RÉFECTION DE LA PRISE D'EAU DE SAINTE-FOY

Jean-Marie Desgagné, ing.
Arr. Sainte-Foy-Sillery
Québec
Février 2006

SYSTÈME DE DÉGEL PEU FONCTIONNEL

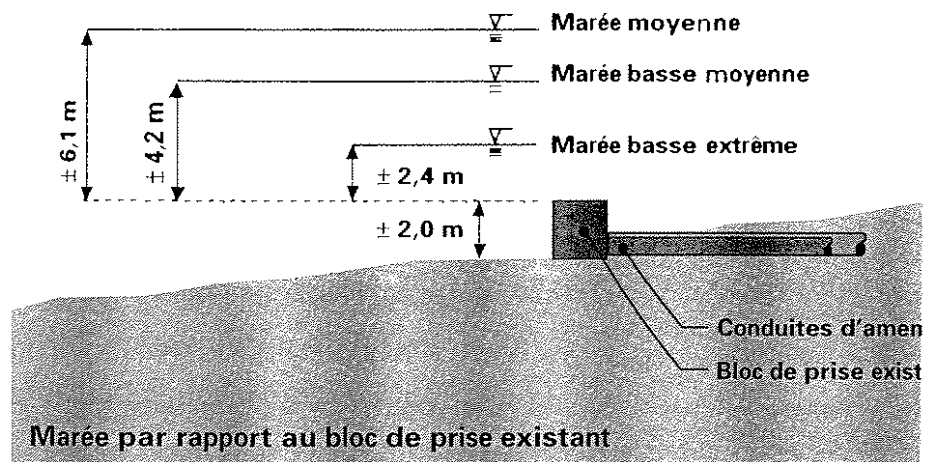
Les buses du système de dégel sont endommagées et ne permettent pas un dégel efficace des ouvertures du bloc de prise.
